## Observaciones a los Informes de Mínimo Técnico de los Parques Fotovoltaicos Pozo Almonte Solar 2 y 3

<b>Autor</b>	Departamento de Control de la Operación		
<b>Fecha</b>	27 de septiembre de 2018		
<b>Código</b>	CEN-GO-DCO-MT-FV PAS 2 y 3-V1	<b>Versión</b>	1
<b>Emitido por</b>	Bárbara Basualto B.		
<b>Revisado por</b>	Eduardo González V.		
<b>Aprobado por</b>	Rodrigo Espinoza V. – Gretchen Zbinden V.		
<b>Actividad</b>	Informes de Mínimo Técnico Parques Fotovoltaicos Pozo Almonte Solar 2 y 3

Figura 1: Sistema Equivalente parque ERNC (Solar o Eólico)

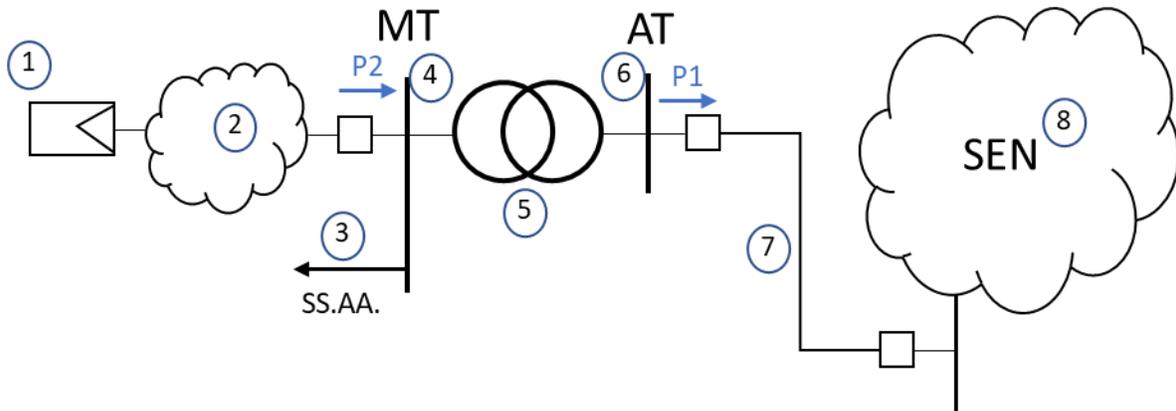
- e) Tomando como referencia el Anexo 1 de la presente minuta, se solicita incorporar a las nuevas versiones de los informes técnicos la siguiente información:

- 1. Potencia activa inyectada por el parque en la barra de alta tensión del parque fotovoltaico [MW].
  - 2. Potencia activa inyectada en la barra de media tensión (MT) de la central [MW].

- 3. Pérdidas activas en el transformador de poder de la central [kW].
  - 4. Servicios Auxiliares de la central [kW].
  - 5. Pérdidas en el sistema colector del parque fotovoltaico [kW].

- a) **P1**: Potencia activa inyectada en la barra de alta tensión (AT) de la central [MW].
- b) **P2**: Potencia activa inyectada en la barra de media tensión (MT) de la central [MW].
- c) **Ptrafo**: Pérdidas activas en el transformador de poder de la central [kW].
- d) **SS.AA.**: Servicios Auxiliares de la central [kW].
- e) **Pcolector**: Pérdidas en el sistema colector del parque ERNC [kW].

Finalmente, el Coordinador Eléctrico Nacional definirá el mínimo técnico (MinTec) de la central según la siguiente fórmula:

$$\text{MinTec} = P1 + Ptrafo + SS.AA. + Pcolector, \text{ ó}$$

$$\text{MinTec} = P2 + Pcolector$$
